发件人 浙江正泰电器股份有限公司市场战略部

主题**关于 NU6-II G 电涌保护器取消卡板的告客户通知书****尊敬的客户：**

具体变更前后示意图如下所示：

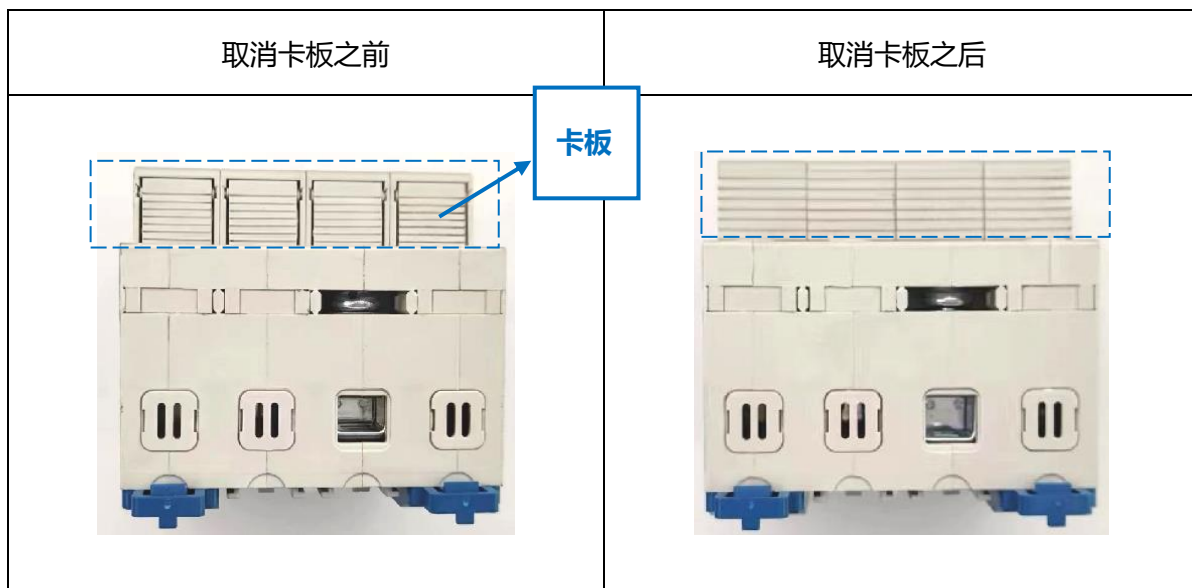
因 NU6-II G 电涌保护器的卡板与壳体为装配式结构，部分卡板在运输过程中存在因振动而造成脱落的风险，为提高客户满意度，防止运输中卡板脱落，特将 NU6-II G 卡板与壳体设计为一体式结构。

以上变更对产品性能、外形尺寸及安装均无影响。
